ZMĚNOVÝ LIST

Předmět změny: Snížení úrovně pláně uvnitř objektu

Stavba
**REKONSTRUKCE HISTORICKÉ BUDOVY BÝVALÝCH JATEK PRO ÚČELY
GALERIE PLATO OSTRAVA**

TECHNICKÁ ZPRÁVA

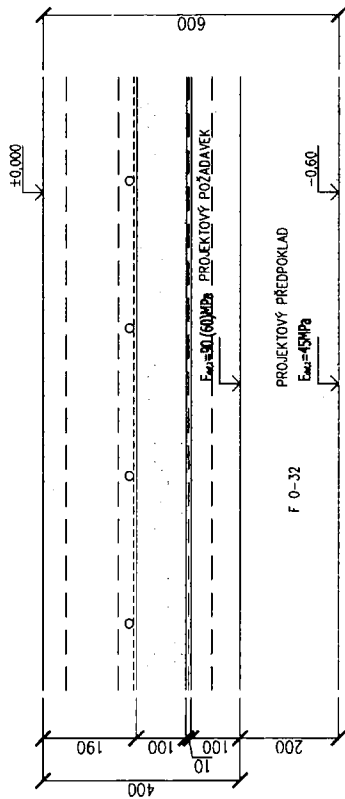
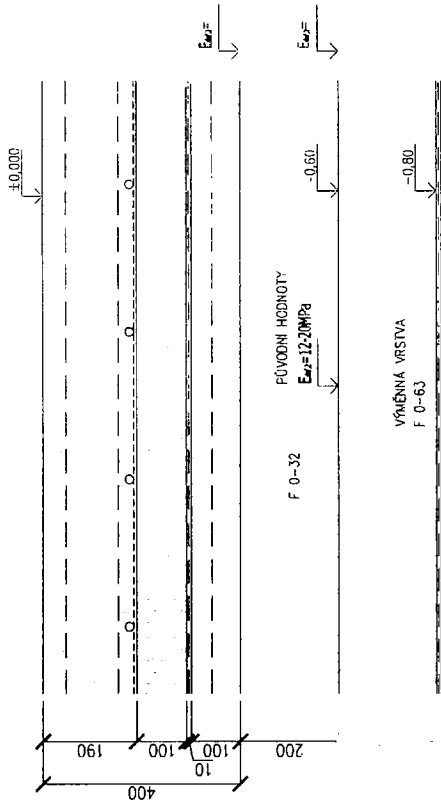
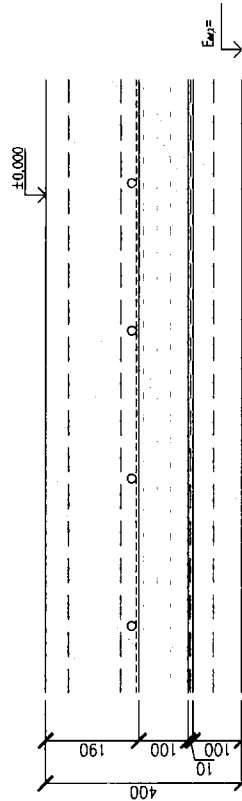
NÁVRH DLE PD

PROVEDENÍ ZKOUŠKY V ROZSAHU 2x4m

AKTUALIZOVANÝ NÁVRH SKLADBY

- NEBUDE-LI NA ÚROVNI -0,65m NAMĚŘENO MIN. EDEF.2=20MPa JE NUTNO REALIZOVAT VYJĚMOC. VĚSTUJI O MOCNOSTI 250MM
- BUDE-LI HODNOTA EDEF.2 NA PLÁNI SPLNĚNA. BUDE PROVEDENA POUZE JEDNA VRSTVA ŠTERKOPĚT. O HĚCHOSTI 25-30
- V OBODU PŘÍPÁDECH BUDE NA PLÁŇ DOPLNĚNA SEPARAČNÍ GEOTEXTILIE

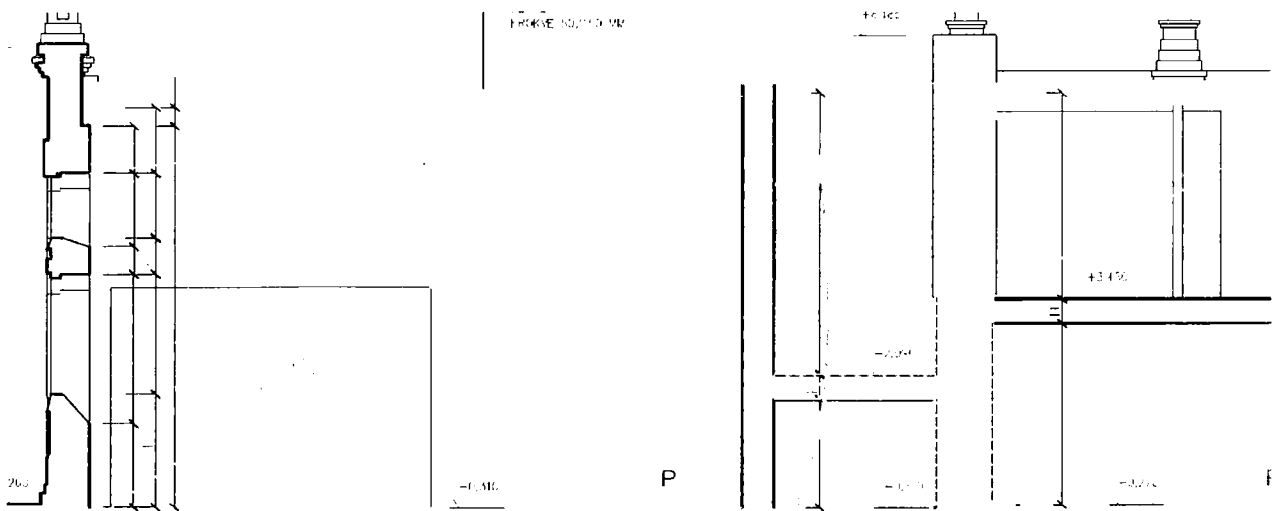
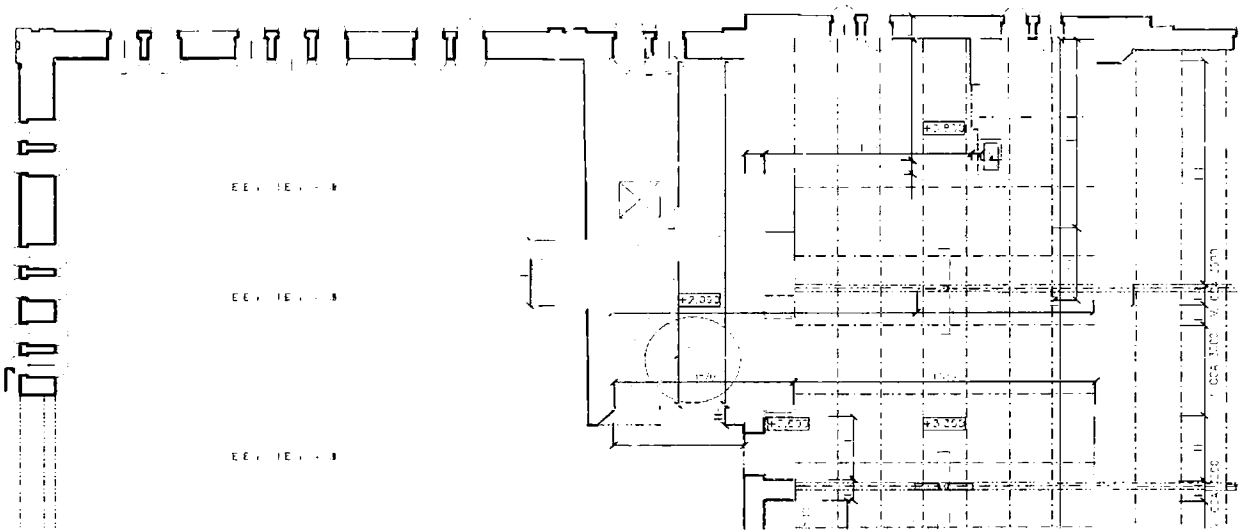
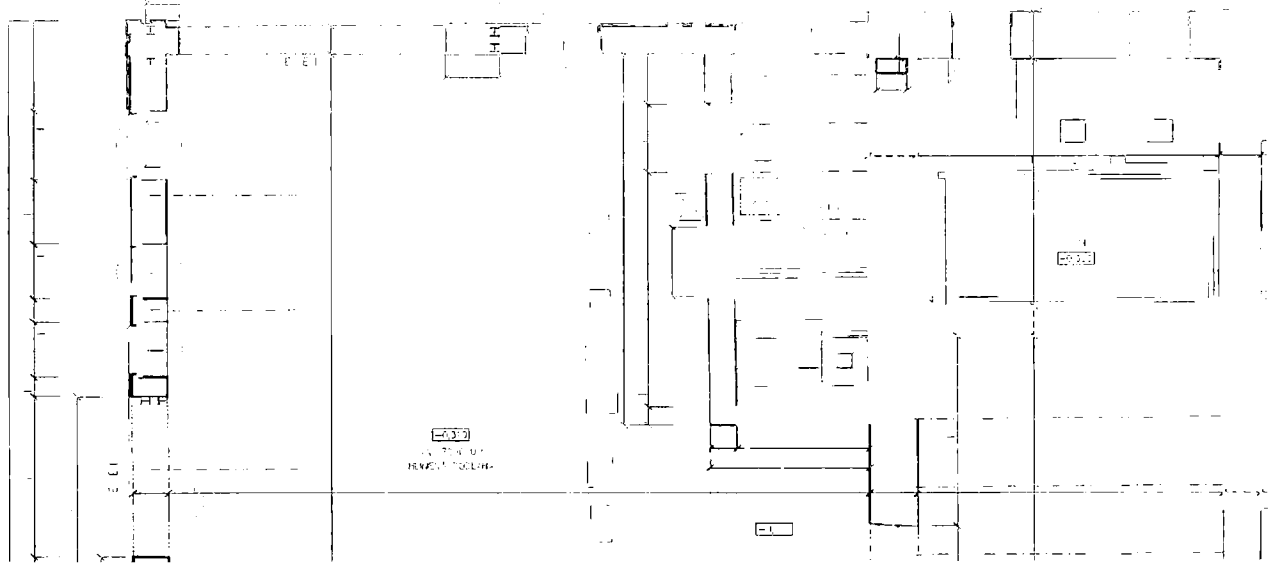
Bourání stávající nesoudržné stěny mezi m.č. 1.02, 03, 04 v celé své výšce.

Vzhledem k nevyhovujícímu stávajícímu stavu cihelné stěny (dvě svislé trhliny přes celou šířku zdiva) je nutné tuto stěnu zbourat a provést vyzdění nové.

Zbourání stávající stěny, mezi 1.NP a 2.NP. Bude proveden ŽB věnec, který bude současně proveden také nad 2.NP. Bude vyzděna nová stěna z plných cihel.

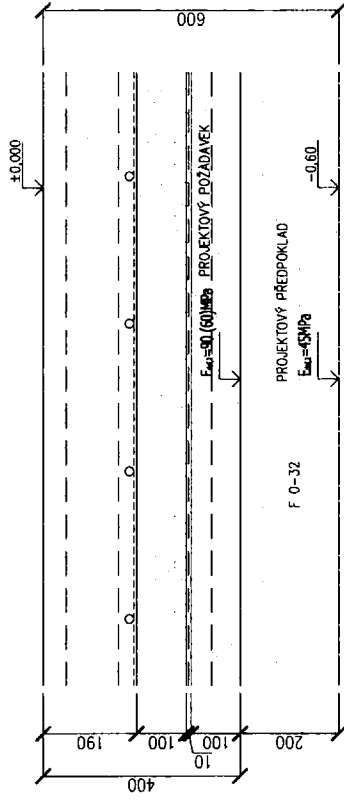
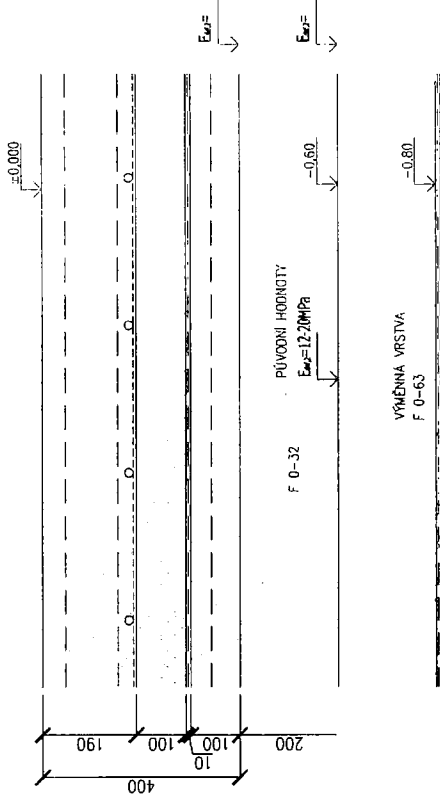
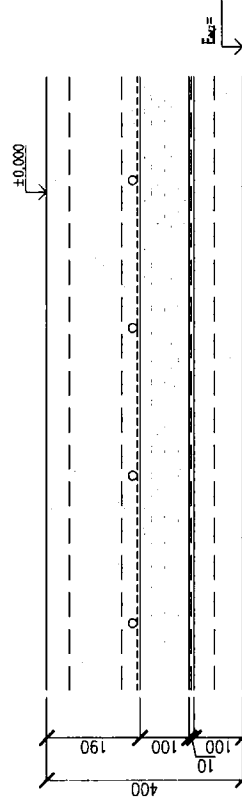
Navržený postup zkoušky vč. výsledků je uveden viz. v.č. 1-01-1.

Výsledkem zkoušky bylo po provedení výměnné vrstvy o mocnosti 200mm stabilizované podloží (t.j. na pláni) s parametrem $E_{def,2}=21$ MPa.

Po provedení další vrstvy o mocnosti 200mm dle PD pak bylo dosaženo výsledku (pod podkladním betonem) $E_{def,2} = 41$ MPa.

NÁVRH DLE PD

PROVEDENÍ ZKOUŠKY V ROZSAHU 2x4m

AKTUALIZOVANÝ NÁVRH SKLADBY

- 1) Doporučujeme v rámci stavby objednat občasný dohled geologa.
- 2) Z důvodu odchylky od provedeného IG průzkumu provést prohloubení pilotáže o **1,0m** dle výše popsaného návrhu.
- 3) Skladba podlahy bude v celém rozsahu rozšířena o **50mm** šterkodrtě F 0-32. V místě nízké únosnosti podloží pod budoucími podlahami t.j. na pláni na úrovni **-0,65m** kde bude naměřeno **méně než 20 MPa**, provést prohloubení podlah a provedení hutněné šterkové vrstvy o celkové mocnosti 2 x 250mm dle návrhu viz. v.č. 1-01-1.

- NEBUDE-LI NA PLANI NA ÚROVNI -0.65m NAMAŘENO min. E_{sd}1.2=20MPa JE NUTNO REALIZOVAT VŠEČINNÝ VĚŠT-41 O MOCNOSTI 250MM
- BUDE-LI HODNOTA E_{sd}1.2 NA PLANI SPLNĚNA, BUDE PROVEDENA POUZE JEDNA VRSTVA ŠTERKOPRTE O MOCNOSTI 250MM
- V OBODU PŘÍPADECH BUDE NA PLÁN DOPLNĚNA SEPARAČNÍ GEOTEKSTILIE
